Vinningstillaga um Grófarhús

Grófarhús – lifandi samfélagsrými og þátttökugátt fyrir íbúa Reykjavíkur, dags. nóvember 2022.

Umsagnir dómnefndar

1.verðlaun

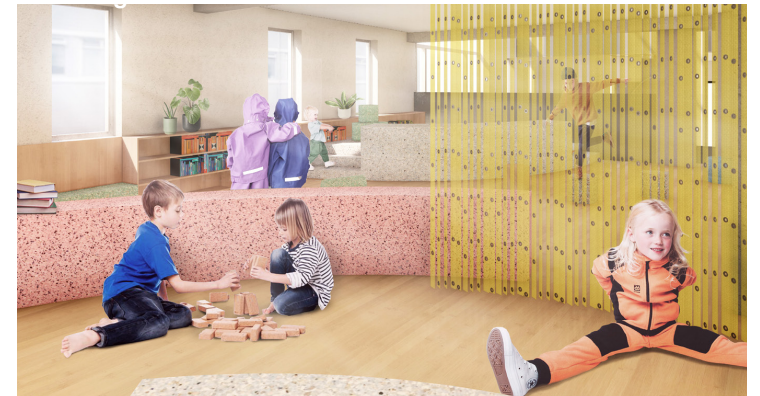
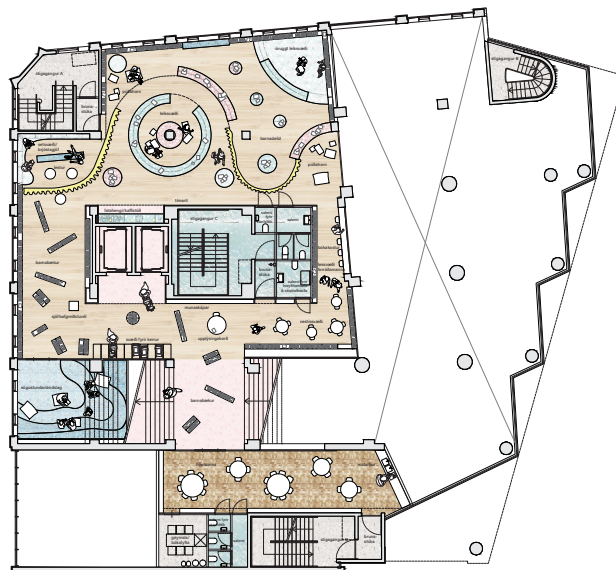
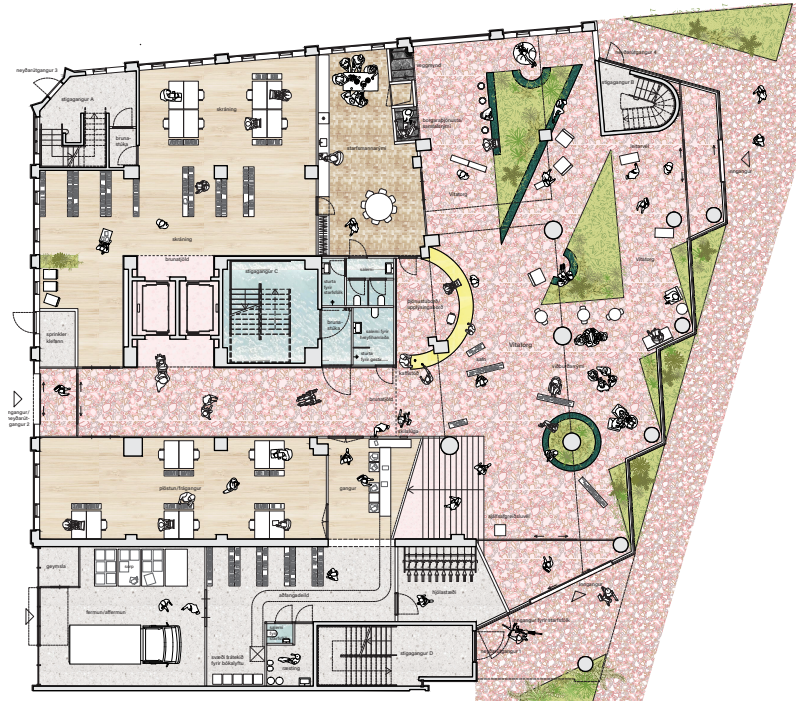
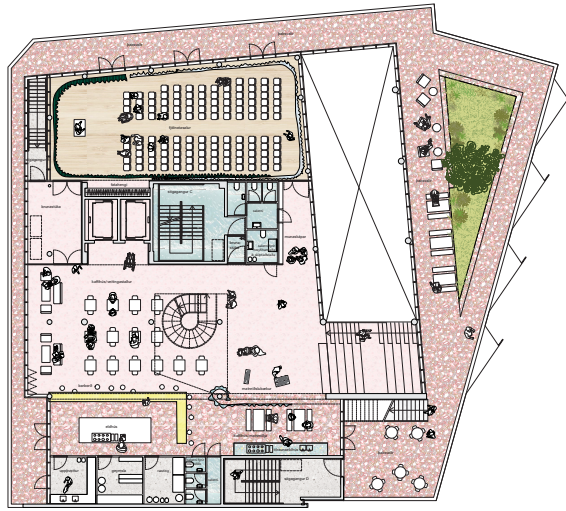
Tillagan er leikandi og skemmtileg. Ferðalagið um Vitaveg er til þess fallið að veita gestum innblástur og eins og segir í greinargerðinni þá „eykst skynvit, þekkingarvit og menningarvit gesta“. Tillagan svarar í heild sinni skemmtilega og vel væntingum um fjölbreyttan ævintýra- og fróðleiksheim fyrir fólk á öllum aldri. Það er sterkt samhengi og tenging í gegnum bygginguna með Vitaveginum og sjónrænum tengingum sem skapast á milli hæða með opnunum í plötur. Uppröðun starfseminnar er skynsamleg og sannfærandi. Þó mætti þróa betur skipulag opnu rýmanna á 1. og 5. hæð (Vitatorg og Borgaratorg), þar sem þríhyrningslaga gróðurbeð draga mjög úr sveigjanleika og möguleikum rýmanna. Inngangar og aðkoma eru vel sýnilegir og í góðri tenginu við starfsemi. Það rýrir trúverðugleika tillögunnar að teymi ávarpi ekki áhrif á burðarvirki við að fjarlægja mikið af plötum, sérstaklega á mótunum þar sem suðurhluti hússins er byggður utan á elsta hluta þess. Mikill hluti plötu annarrar hæðar hefur verið fjarlægður sem er varasamt gagnvart burði auk þess sem barnasvæði líður fyrir það og er fyrir vikið lítið. Dómnefnd metur það þó þannig að þótt göt minnki í plötum muni það ekki hafa áhrif á hugmyndafræði tillögunnar og gæti jafnvel verið til bóta.

Ánægjulegt er hvernig endurnýting og vistvæni er hugsuð inn í tillöguna, auk umfjöllunar um hvernig á að svara kröfu um BREEAM vottun. Framhlið að Tryggvagötu er opin á jarðhæð og talar við borgarrýmið sem það býr í. Áherslur teymisins eru að færa norður- og austurásýnd mjög nærri upprunalegu horfi með múrklæðningu og að draga aftur fram súlnavirkið í úthliðum. Til að undirstrika nýtt hlutverk eru stærri op tekin í tengslum við Vitaveg. Suðurásýnd er klædd máltneti yfir gluggakerfi, ofan neðstu hæða með 4 þríhyrningslaga útskotum efst í ásýndinni. Glerluktir efstu hæðanna eru fallegar í hlutföllum og gefa fyrirheit um eftirsóknarverð rými efst í húsinu. Dórnefnd telur tillöguna stefna í rétta átt, en mikilvægt sé að hanna opnanir í núverandi ásýndum á markvissari og sértækari hátt og draga þannig enn frekar fram samspil þess nýja og eldra en nokkuð vantar, miðað við teikningar, á það samspil. Þríhyrningslaga útskot efst á suðurhlið eru þunglamaleg á annars fínlegri hlið og hugsanlega óþörf. Tillagan sýnir nútímalegt og sveigjanlegt bókasafnsrými og góðan skilning á starfsemi framtíðarbókasafnsins. Vitavegurinn í gegnum bygginguna er skemmtilegur og notendavænn og hugað er vel að fjölbreyttri þjónustu safnsins og upplifun notenda í rýminu. Tillagan hefur burði til að verða framsækið, leiðandi og vakandi fyrir síbreytilegum þörfum samfélagsins.

Áhugaverð tillaga

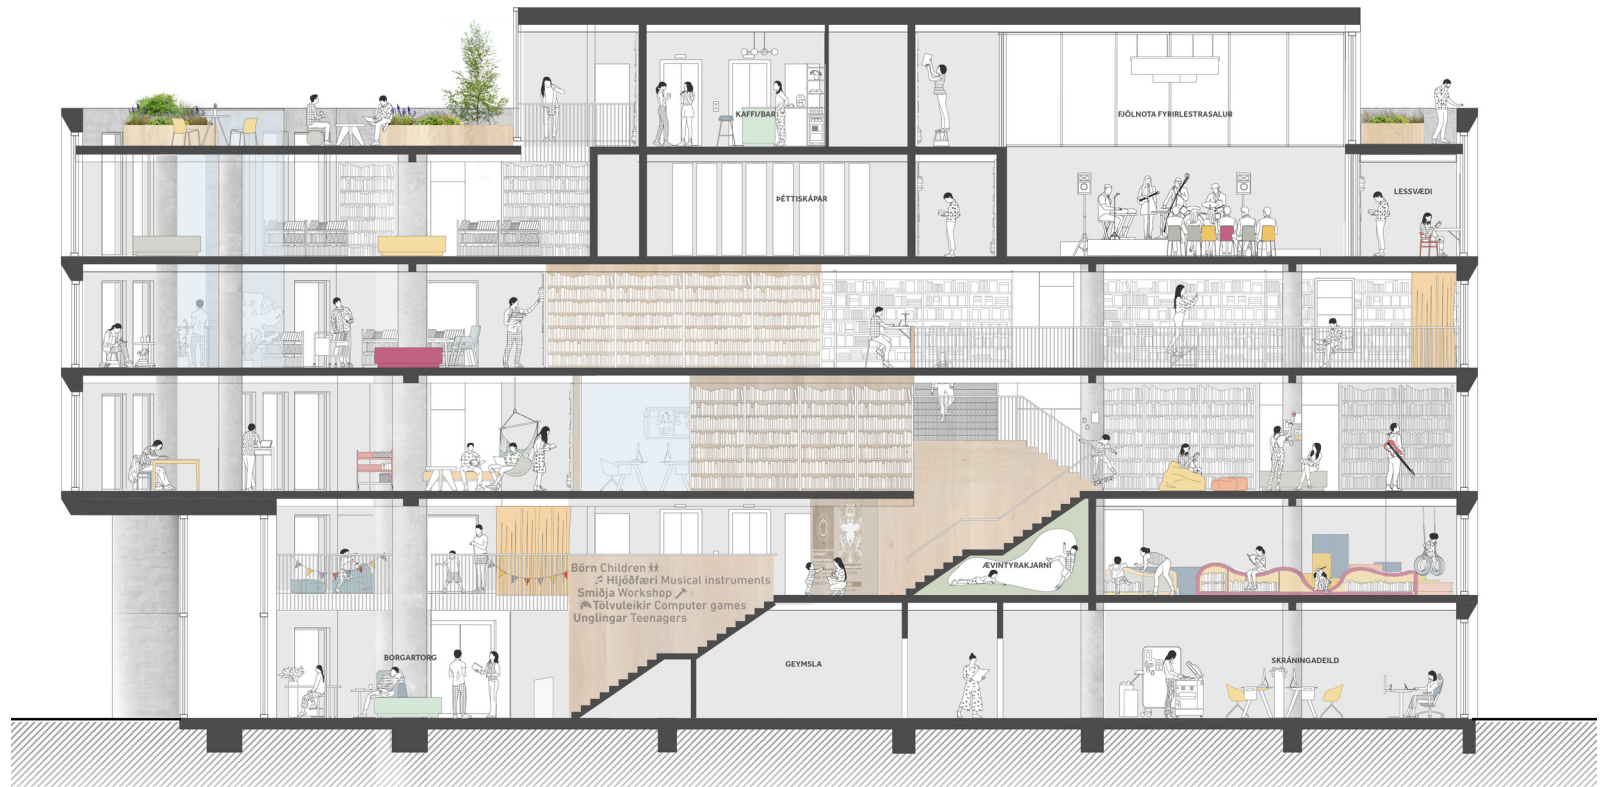
Tillagan er aðlaðandi, björt og bjóðandi. Inngangar eru áberandi, yfirbragð hússins opið og ber með sér að vera hús fólksins og tengist borgarumhverfi á góðan hátt. Endurgerð byggingarinnar er kraftmikil og óvænt. Burðinum og rytmanum úr pakkhúsinu eru gerð skil með útveggjakerfi þar sem burðarvirki útveggja heldur sér, en búið er að opna upp með stórum gluggum sem geta lýst líkt og viti og dregið að sér fólk. Ekki er þó hægt að líta framhjá því hversu hliðstætt útlit tillögunnar er útliti byggingar á Hafnartorgi, þó margt í þessari lausn sé betur leyst en þar og beri höfundum sínum gott vitni. Efnisval er smekklegt og leiðin í gegnum húsið skýr. Á jarðhæð tekur hlýr viðarklæddur kjarni sem tekur á móti gestum með upplýsingum og er það sérstaklega skemmtileg hugmynd. Umferð upp í gegnum húsið hverfist í kringum viðarkjarnann sem er góður leiðarvísir fyrir gesti, en örlítið vantar upp á að ferðalagið bjóði upp á uppgötvanir og eitthvað óvænt. Aðeins vantar upp á að grunnmynd jarðhæðar sé nógu sannfærandi með óvirka hlið að Geirsgötu og Grófinni, að hluta til með starfsmannarýmum sem eru aðskilin frá miðjukjarna með gangi sem nýtist lítið.

Þá minnst tillöguhöfundar aðeins lítillaga á endurnýtingu, en BREEAM vottun er öðru leyti lítið ávörpuð og því er umhverfispáttum ábótavant í ljósi þess mikla niðurrifs sem lagt er upp með og kallar á miklaglerjun og mikla orkunotkun. Er það verulega óheppilegt og í raun óásættanlegt í ljósi krafna um vistvæni sem Reykjavíkurborg gerir til hússins. Mjög áhugaverð tillaga sem leitast við að endurspegla nútímabókasafn. Safnið virðist virka mjög vel sem hús fólksins og vera afar notendavænt. Tillagan er fallega framsett og jákvætt hversu mikið er unnið með þjónustuhönnun og notendatýpur.

Tillaga 01

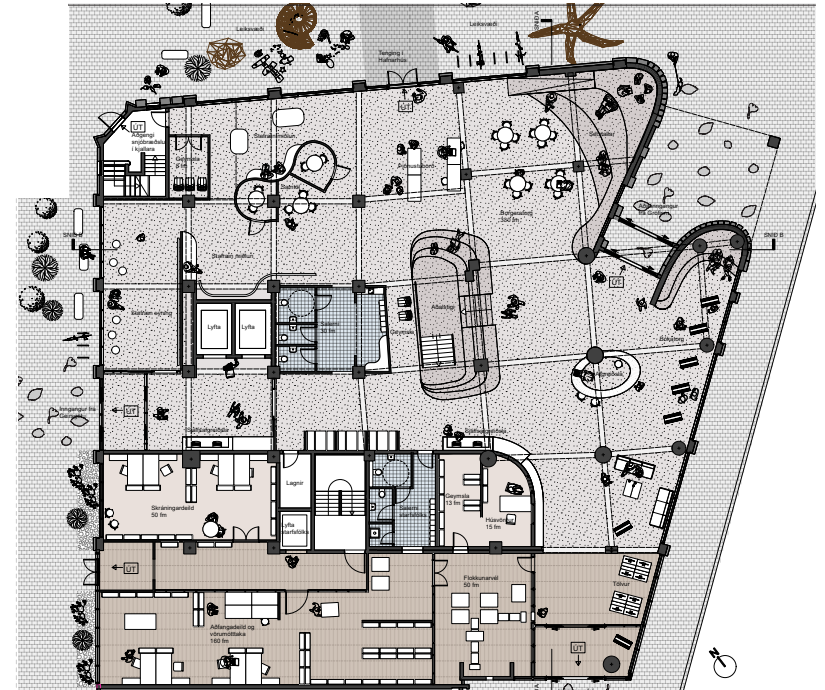
Tillagan er fersk og skemmtileg. Leikrými barna er spennandi og myndi án efa hafa mikið aðdráttarafl. Fjöruþemað er nokkuð sterkt í tillögunni en gæti virkað aðeins langsótt enda er húsið ekki lengur staðsett við fjöru eða hafnarkant. Fjöruþemað skilar sér einna best í útfærslu á leikrými barna. Grunnmynd jarðhæðar er vel leyst og borgaratorgið er vel staðsett. Stílhreinar og skiljanlegar grunnmyndir og rökrétt að bakvinnsla sé staðsett á öllum hæðum í nýju viðbyggingunni. Almenn er flæði á milli hæða gott. Inngangur í húsið er einnig frá Geirsgötu sem er kostur en líka vörumóttaka og hjólagemysla sem verður til þess að aðgengi nágrannahúsa verður þröngt. Nálgun varðandi hringrásarhagkerfi og umhverfisþátt hússins er sannfærandi og virðist samfélagsleg ábyrgð vera rauður þráður í tillögunni. Tillagan leggur upp með s.k. reykskil fyrir framan stigahús þar sem fólk geti safnast saman á flóttu og þannig megi lengja flóttatíma úr húsinu, jafnframt því að samnýta þessi reykskil með annarri starfsemi. Dómnefnd telur það ekki í samræmi við grein 9.5.2 í byggingareglugerð, þar sem brunaálag í flóttaleiðum er skilgreint mjög þröngt. En óháð því er ljóst að þessi tillaga er síst hvað varðar öryggi gesta og starfsmanna m.t.t. brunakrafna. Markmið með útlistbreytingum hvað varðar endurnýtingu og hringrásarkerfi eru skýr og auðskiljanleg og hefur skírskotun til upprunalegs útlit hússins en nær ekki sannfærandi heildarútliti að mati dómnefndar. Það nær heldur ekki að draga fram það spennandi prógram og rýmisupplifun sem tillagan býður upp á innanhúss. Bera hliðar hússins nánast fjölbýlislegt yfirbragð á efri hæðum auk þess sem jarðhæðir draga ekki augað að þeim opnunum og upplifunum sem þar má finna. Umgjörð um inngang sækir stíft í fjöruþemað og nær ekki að tengjast öðrum þáttum ásýnda svo vel fari. Má í því sambandi nefna samspil mjúkra útskorinna forma við ferningslaga glugga og þríhyrningslaga útskot eldri framkvæmda, sem látin eru halda sér. Tillagan sýnir góðan skilning á sveigjanleika og áttun í húsinu og gerir borgaratorgi og sköpunarrými ágæt skil. Skemmtileg útfærsla er á stafsmannarými sem gengur upp í gegnum húsið. Tillagan er þó frekar hefðbundin hönnun á bókasafni og lítið rými fyrir upplifun notanda.

Tillaga 03

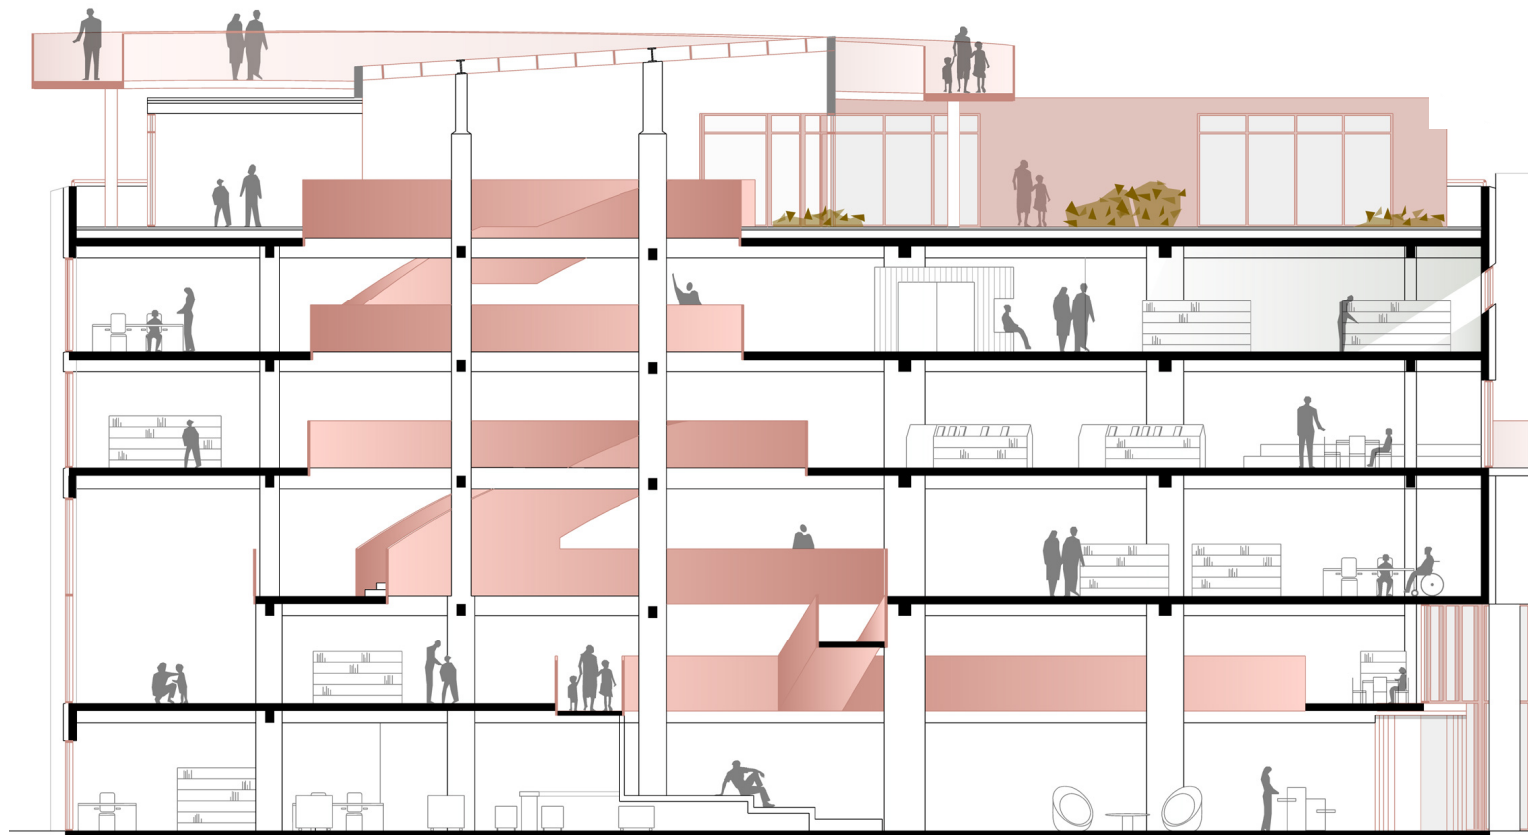
Tillagan er auðskiljanleg og áhugaverð. Inngangur frá Tryggvagötu tekur vel á móti gestum og tengist borgarrýminu á góðan hátt. Aðkoma að borgaratorgi er skemmtileg og tengslin milli úti og inni gera það að verkum að gestir eru boðnir velkomnir inn fyrir vegg byggingarinnar. Grunnmynd fyrstu hæðar er skýr og almenningsrýmin eru bundin vel saman og mynda eina heild. Skýr og góð skil eru á milli almenningsrýma og lokaðra rýma. Flæði er gott og sveigjanleiki töluverður. Móttökuborð virðist ekki í samræmi við hugmyndafræði um sveigjanlega jarðhæðar. Inngangur í viðburðarrými við Geirsgötu er trúverðugur og styrkir suðurhlið hússins.

Fyrirkomulag og tenging upp á aðra hæð þyrfti að vera skýrari en til að komast upp á aðra hæð þarf að ganga yfir borgaratorgið sem gæti virkað ruglingslegt þegar móttökur eða viðburðir eru á torginu. Inngangur og aðgengi að annarri hæð er of falið.

Burðarþol virðist óleyst. Líttleiki tillögunnar er kostur en erfitt að sjá hvort það gengur upp án þess að sjá hvernig unnið er með burðarþol. Aðgengi fyrir öll er ábótavant við fyrstu sýn. Kraftmikil tillaga og skemmtileg en hugmyndin um vita sem lýsir hugsanlega túlkuð of bókstaflega. Útsýnisbaugi er ofaukið og skírskotun í frægt listarverk er ekki sannfærandi. Útlit er nokkuð þunglamalegt og upprot tilviljanakennt og virðist samansafn elementa úr nærliggjandi húsum. Þrátt fyrir yfirlýsingar þar um er tilfærslan til upprunalegs forms borin ofurliði af opnunum í fjölbreyttum formum og ríkulegu efnisvali sem er aðdúunarvert hvað varðar endurnýtingu, en gefa húsinu, sem upprunalega var pakkhús, þungt yfirbragð. Skortir nokkuð á að gerðar séu tilraunir til að opna útveggi og gera húsið að aðlaðandi áfangastað utan frá séð. Efnisval er engu að síður trúverðugt og fallet en vantar markvissari útfærslu hvað varðar heildina. Tillagan sýnir ágætlega áttun í húsinu og hugað er að vellíðan gesta. Í heild er tillagan þó nokkuð hefðbundin hvað varðar bókasafnsþjónustu.
